**Avis délibéré
sur le projet d'extension du centre d'hébergement de
données informatiques « TH3 »
Magny-les-Hameaux (Yvelines)**

N° APJIF-2023-024
en date du 11/05/2023

Figure 4: Plan masse du site intégrant le projet d'extension P2 - Étude d'impact p.29.

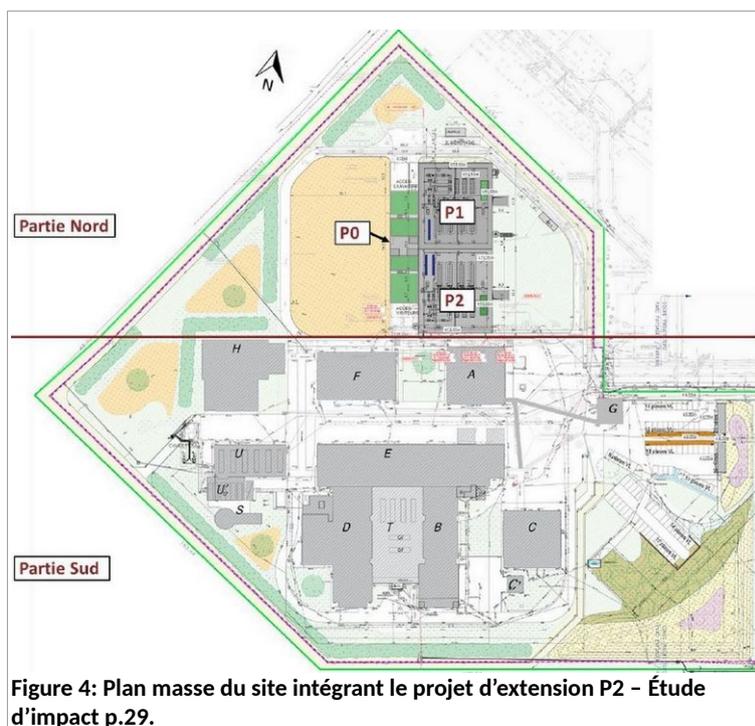
Le projet prévoit de mutualiser les installations extérieures (aire de dépotage, parking, voiries, ...). À l'issue de la construction de P2, le site comportera :
